Resultaten participatie

923.10 Geldrop School
skandia Ontwerp

Resultaten fysieke bijeenkomst

925.10 Geldrop-Mierlo

Vlekkenplan totaal

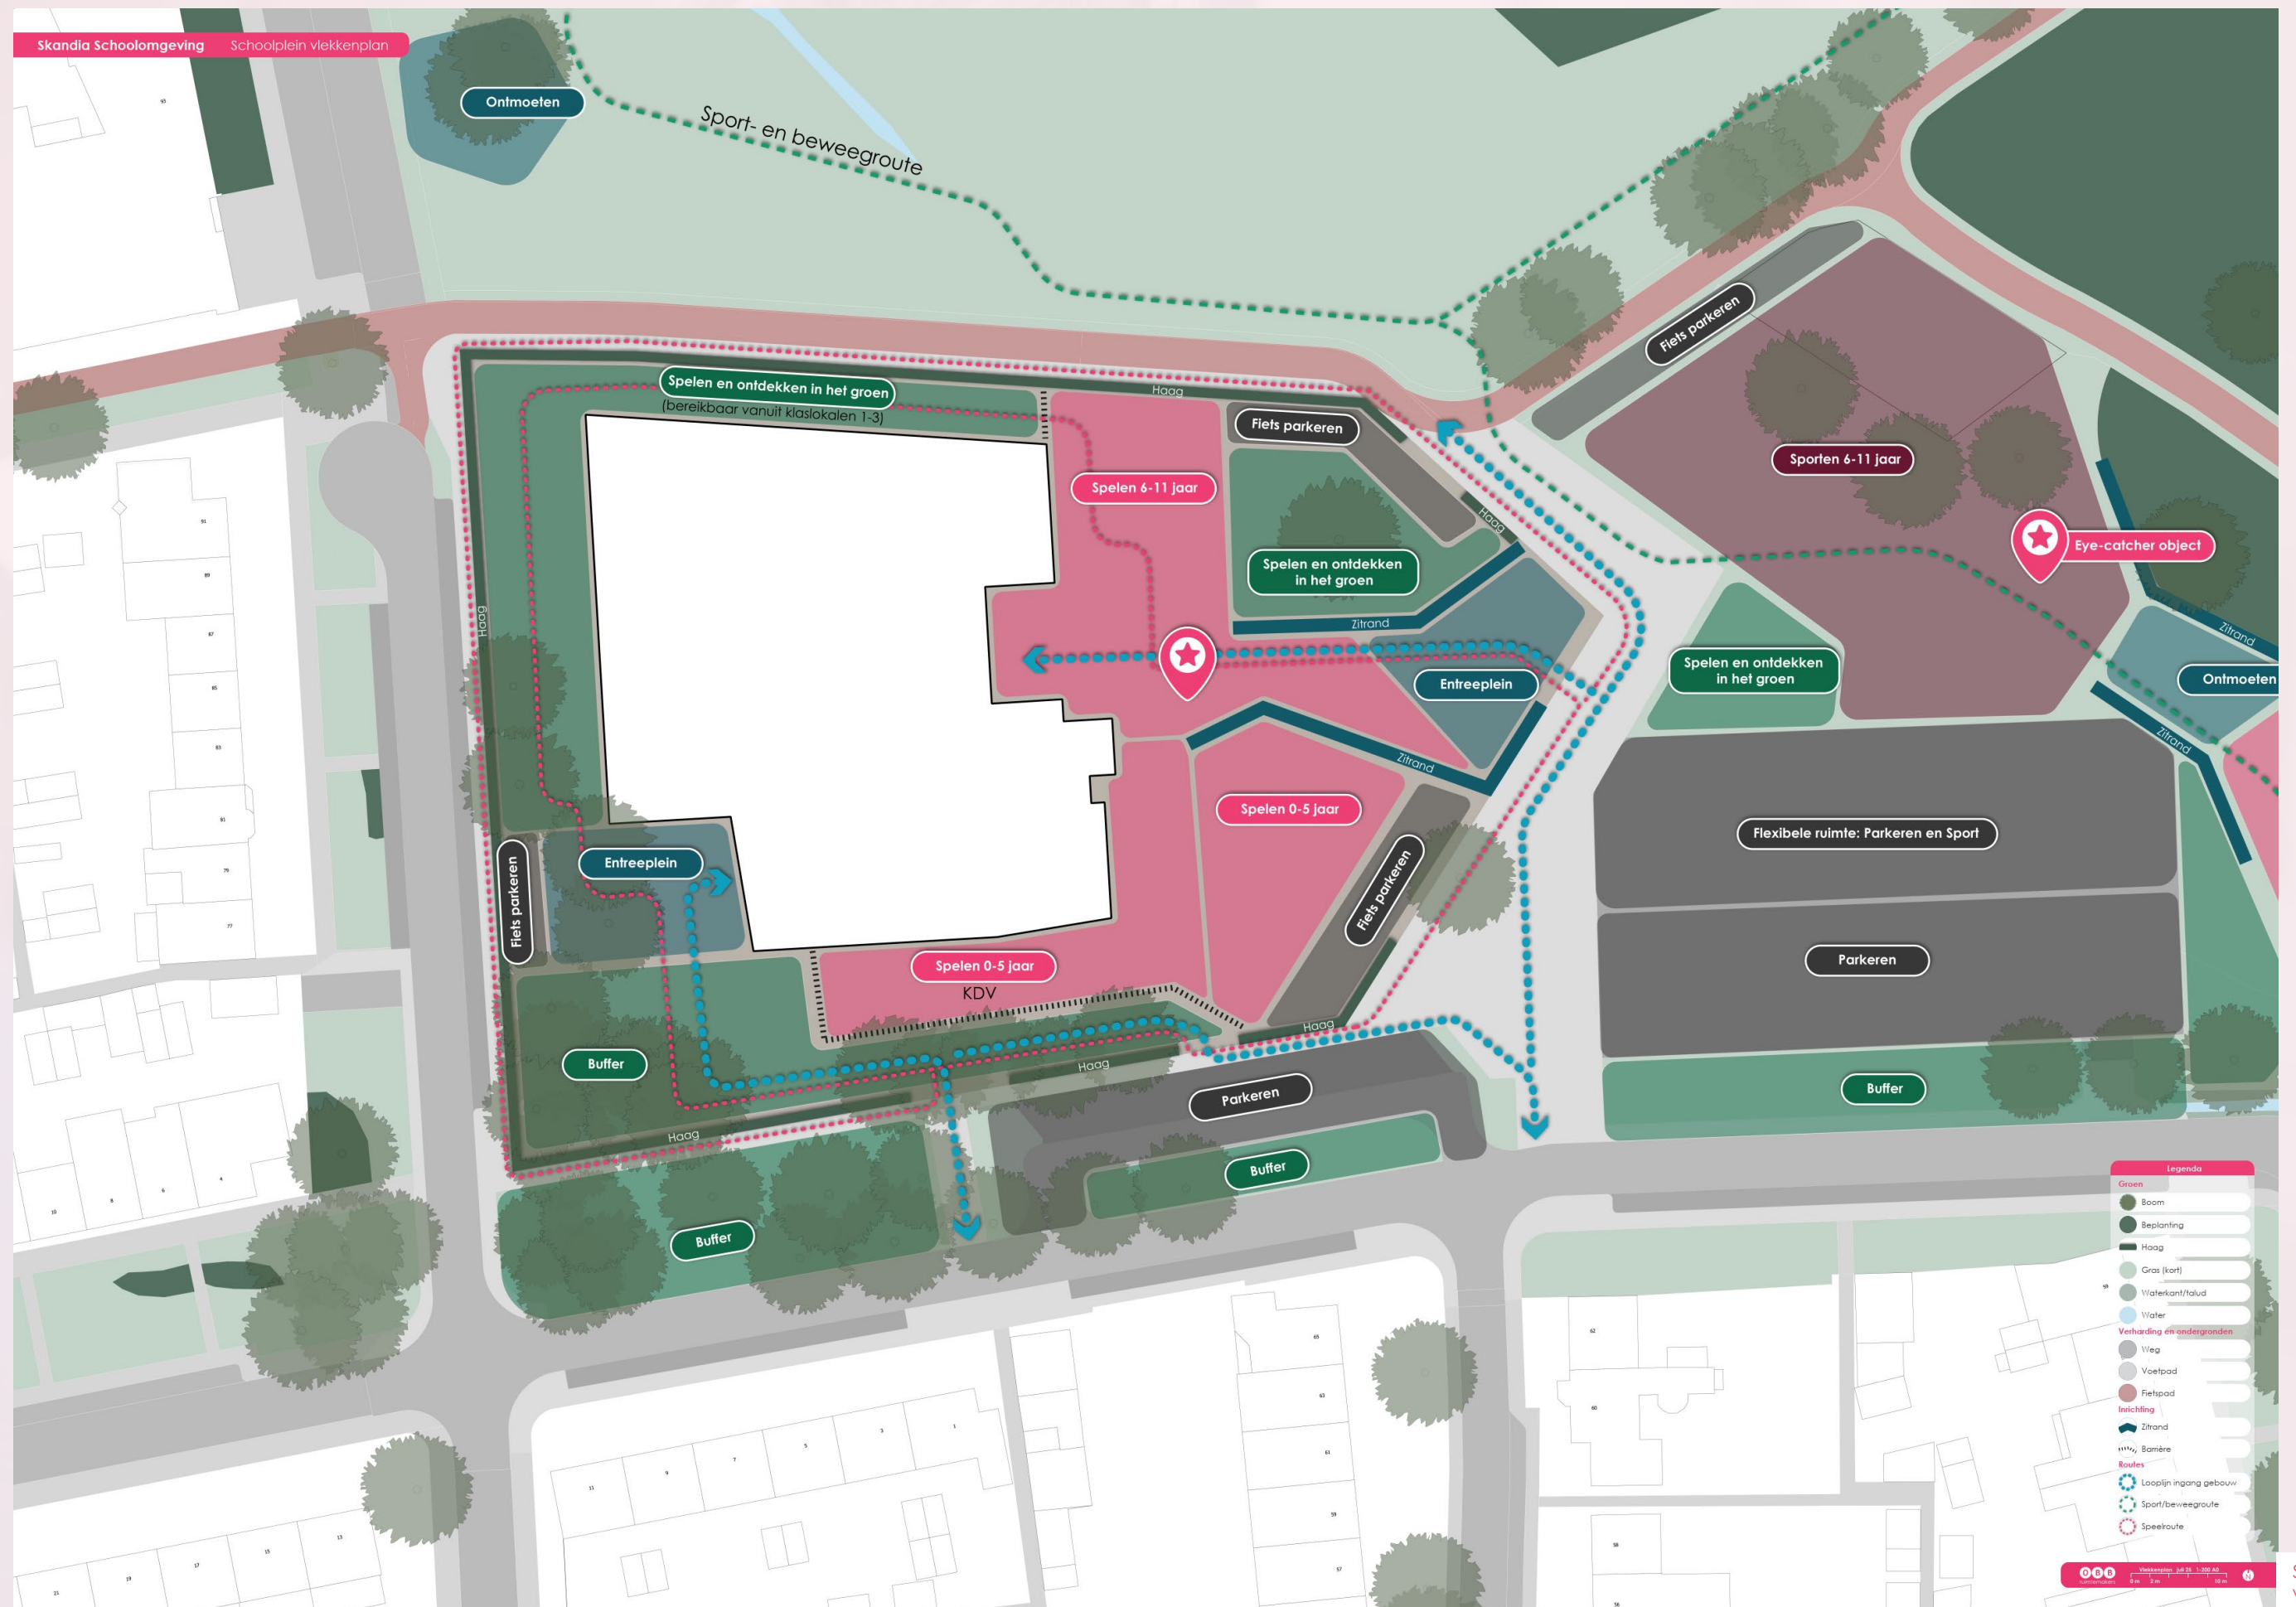
Mag de sport- en beweegroute door het groengedeelte?

Het hele veld sport- en beweegterrein? Dit is niet conform eerder vastgelegde afspraken!!!

Zoveel parkeerplekken = niet nodig

Welk rekenmodel is gebruikt om het aantal parkeerplekken te bepalen?

Waar zijn de 84 parkeerplaatsen op gebaseerd?

84 parkeerplaatsen is veel te veel

De looplijn, is dat een tijdelijke bouwweg? Dat is zeker niet gewenst.

Tijdelijke bouwweg moet weg, is toegezegd

Waar ligt de grens van het N2000 gebied

Waarom wordt ervoor gekozen om de 'speel&sport' route zo direct in het zicht van de woningen te plaatsen?

Wat houdt 'eye catcher' object in?

Komen hier woningen? (post it aan linkerkant ontwerp, ten westen van ontmoeting-pentagonvormpje)

B. Parkeerplaatsen

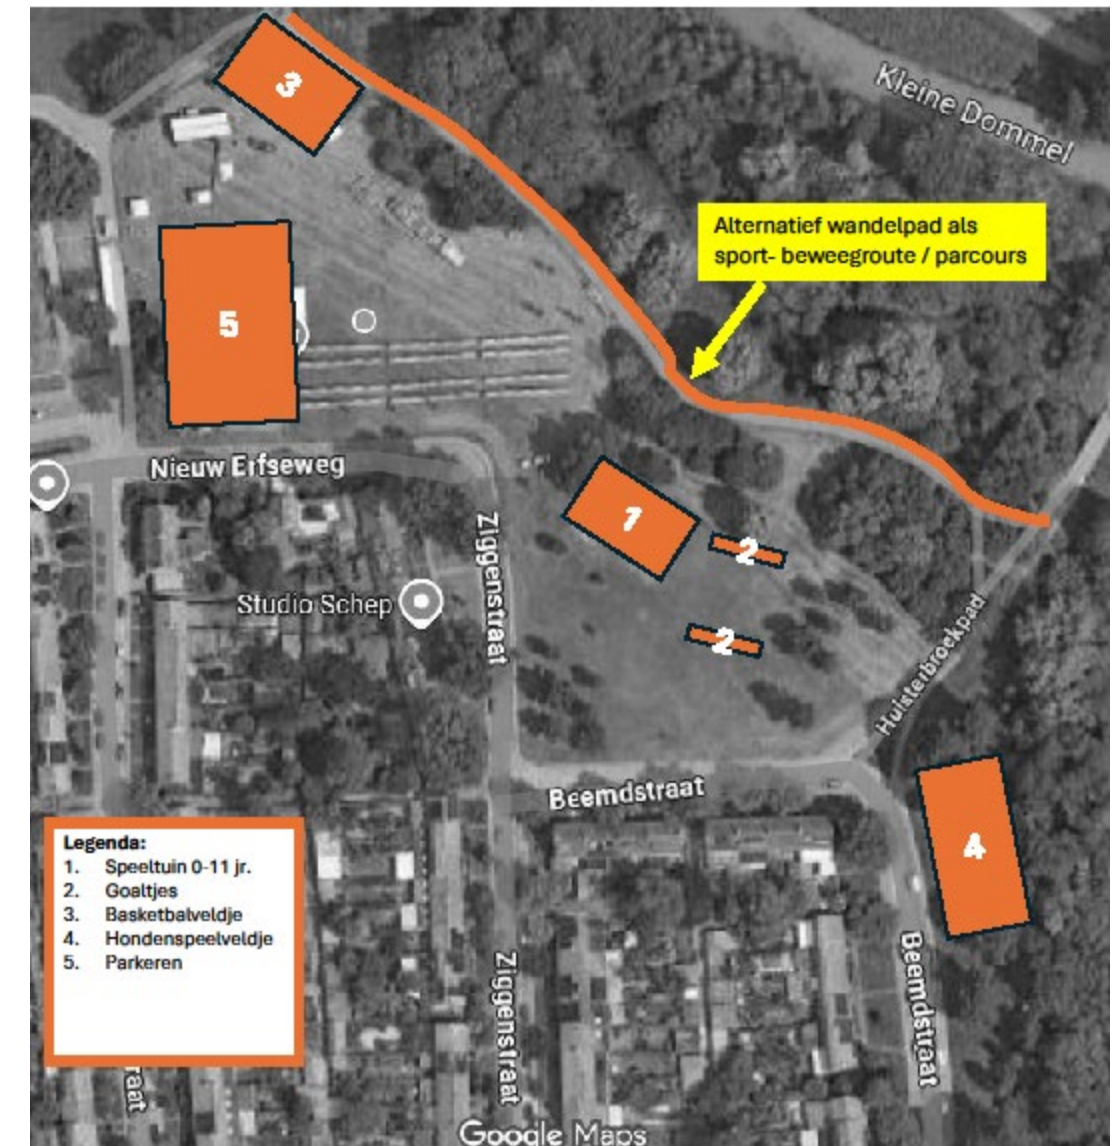
- Gemeentevoorstel: 82 parkeerplaatsen.
- Onze bezwaren:
 - Onduidelijk welke norm is gehanteerd (landelijk/lokaal?).
 - Onzeker of ook wijkactiviteiten zijn meegeteld → ongewenst.
 - Te veel verharding ten koste van groen en waterdoorlatendheid.
- Wensen:
 - Transparantie over uitgangspunten en normen.
 - Beperking van aantal parkeerplaatsen tot wat strikt noodzakelijk is. Beloon fietsen en lopen !!!

- Behoud van groene inrichting voor het parkachtig uitzicht. Voorkeur; haagjes als omheining van de parkleerplaatsen.
- Maximale waterdoorlating i.v.m. afvoer van regenwater wat al jarenlang bekend is bij de gemeente. Voorkeur: toepassing van poreuze bestrating.
